Dotyczy zapytania ofertowego nr OUS.262.2.2026

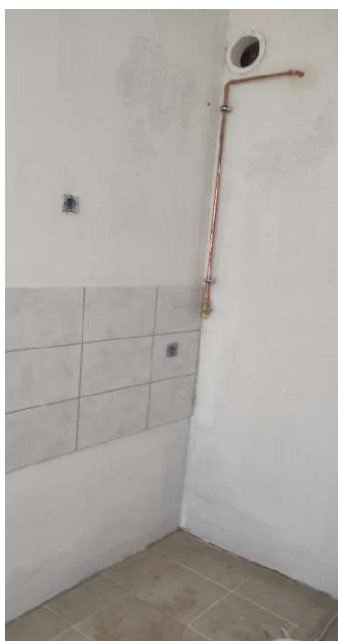
Czy otwór kominowy będzie w pionie nad okapem (jeśli możliwe proszę dołączyć zdjęcie)?

- Mieszkanie przy ul. Lechickiej 3/2 – otwór kominowy znajduje się na bocznej ścianie. Zamawiający dołącza następujące zdjęcie poglądowe:
